RECUEIL DES AVIS ISSUS DE LA CONSULTATION AUPRÈS DES MINISTÈRES ET ORGANISMES

**Objet : Projet de reconstruction du pont de Terrebonne entre Terrebonne et Laval
 Analyse de recevabilité de l'étude d'impact
 (3211-02-224)**

OBJET : Avis relatif à la recevabilité du projet de « Reconstruction du pont de Terrebonne entre Terrebonne et Laval »
V/R : 3211-02-224 - N/R : 271196 - 5145-04-18 [R(1)-280]

Localisation géoréferencée des peuplements de Carmantine sur la rivière des Mille îles

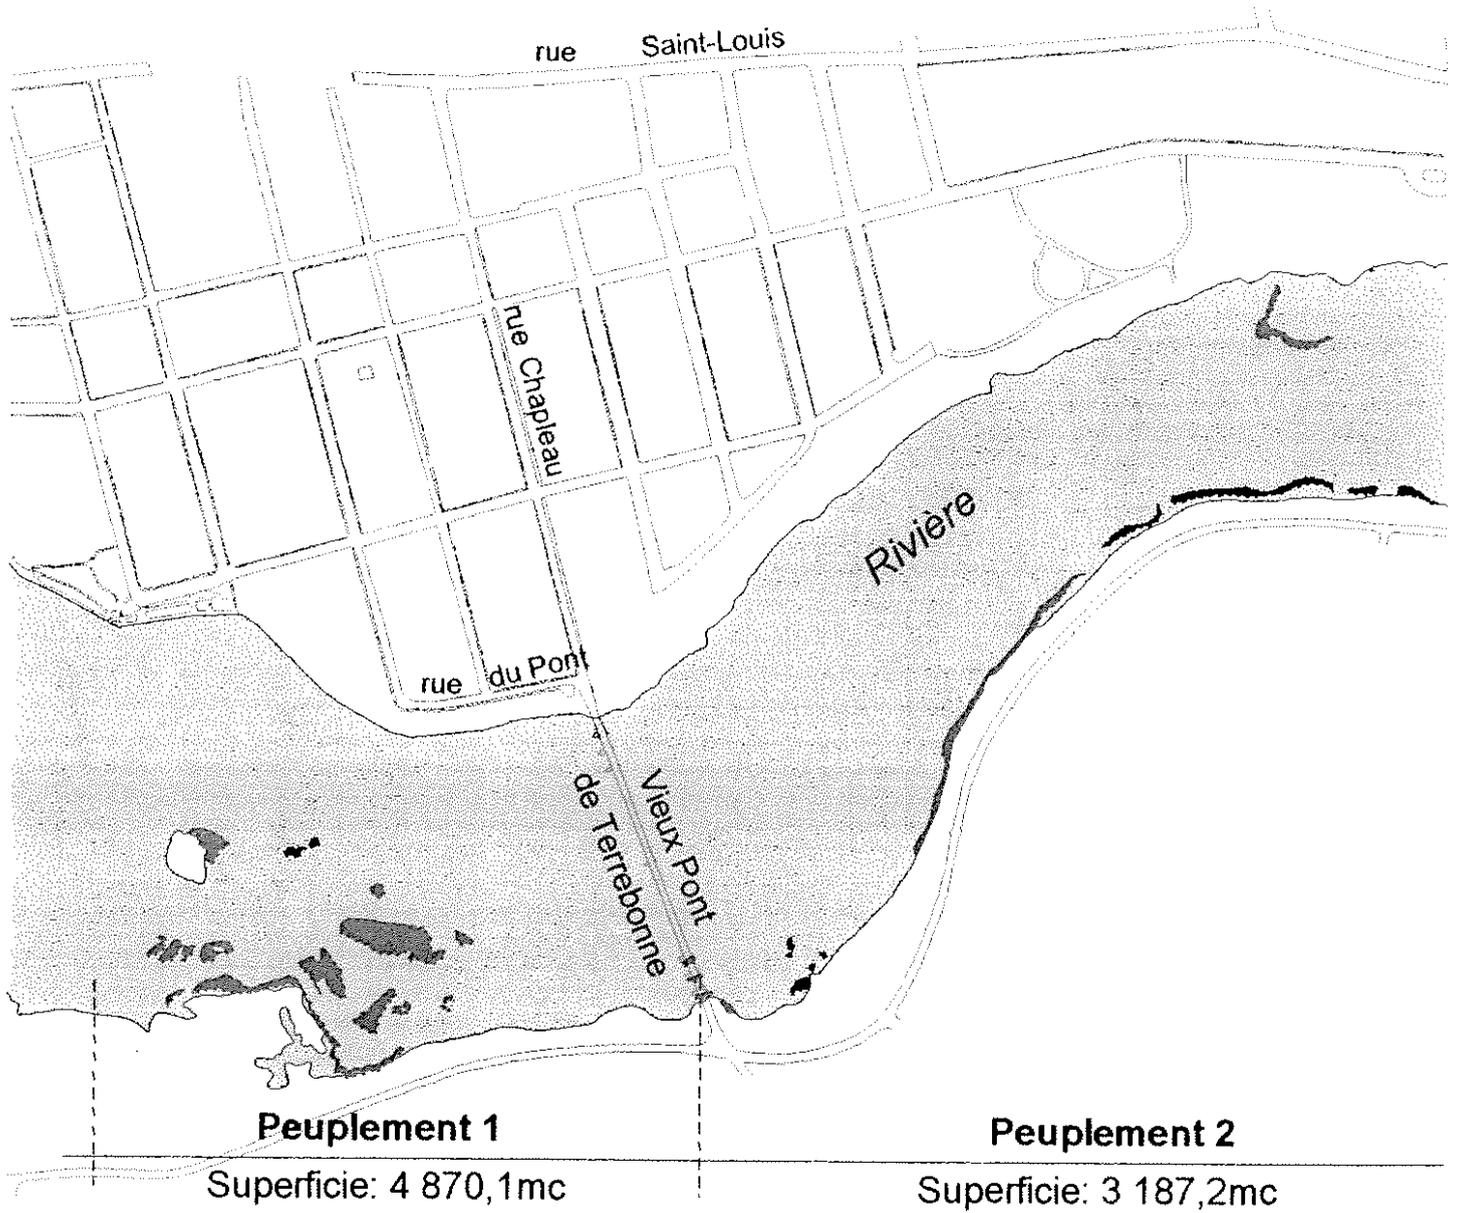
Du fait que, d'une part, seules de toutes petites colonies de la carmantine seraient touchées par les travaux et que, d'autre part, des colonies extensives se trouvent en aval et en amont de la zone d'intervention, nous considérons l'impact négligeable. Son grand potentiel régénératif supporte également cette position (pp. 153 à 154).

Par conséquent, malgré une certaine imprécision de l'étude d'impact, notamment à l'absence de la composante « Espèces floristiques à statut précaire » au tableau de comparaison des options (pp. 187 à 188), nous partageons la conclusion de l'étude à l'effet que l'option E retenue pour la reconstruction du nouveau pont n'occasionnera pas d'impacts négatifs significatifs sur ces espèces et leurs habitats (pp. 152 à 155).

Compte tenu de ce qui précède, nous jugeons l'étude recevable au regard de notre champ de compétence. Toutefois, nous demandons que nous soient transmis les rapports d'inventaires détaillés mentionnés ci-dessus.
